整 理 番 号		サービスキャンペーン開始日	令和2年1月23日
不 具 合 の 内 容	ダッシュボードに装着されているインフォテイメントシステムユニットにおいて、プログラムが不適切なため、セキュリティーレベルが低く、スマートフォンを接続した時の不正アクセスを遮断することができない。そのため、インフォテイメントシステムユニットに保存されている情報を読み取られるおそれがある。		
改 善 の 内 容	全車両、インフォテイメントシステムユニットのプログラムを対策プログラムに書き換える。		
自動車使用者等に周知させるための処置	ダイレクトメール、電話、訪問により通知する。

改善箇所説明図

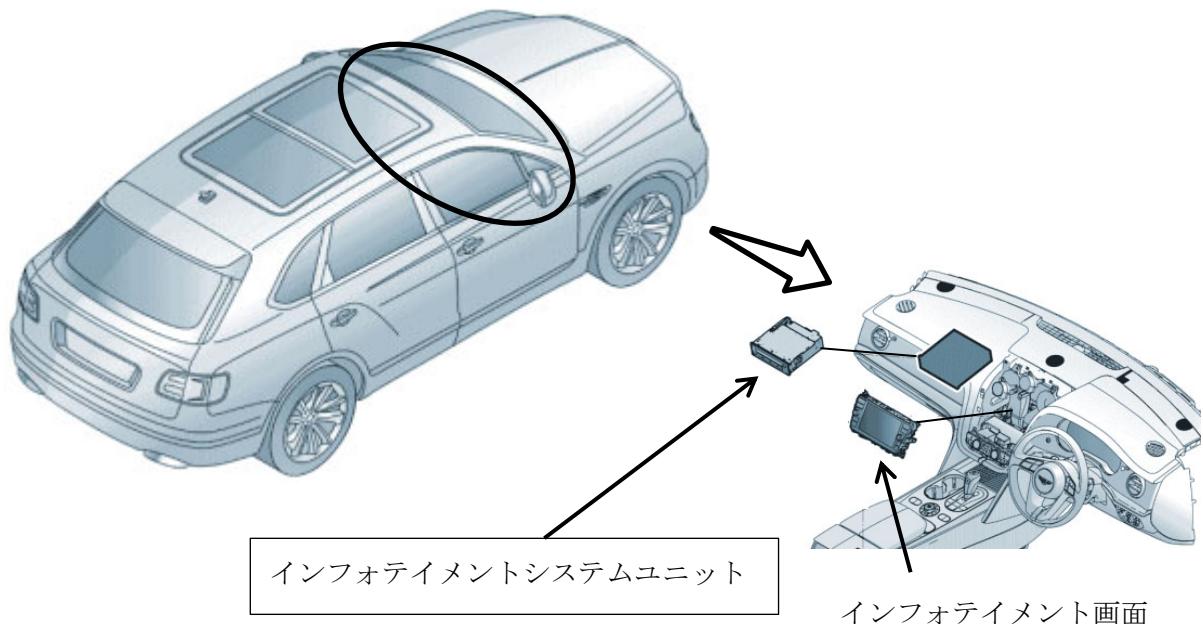
不具合の内容

ダッシュボードに装着されているインフォテイメントシステムユニットにおいて、プログラムが不適切なため、セキュリティーレベルが低く、スマートフォンを接続した時の不正アクセスを遮断することができない。そのため、インフォテイメントシステムユニットに保存されている情報を読み取られるおそれがある。

改善の内容

全車両、インフォテイメントシステムユニットのプログラムを対策プログラムに書き換える。

識別

故障診断機接続用コネクターの横に黄色のペイントを塗布する。
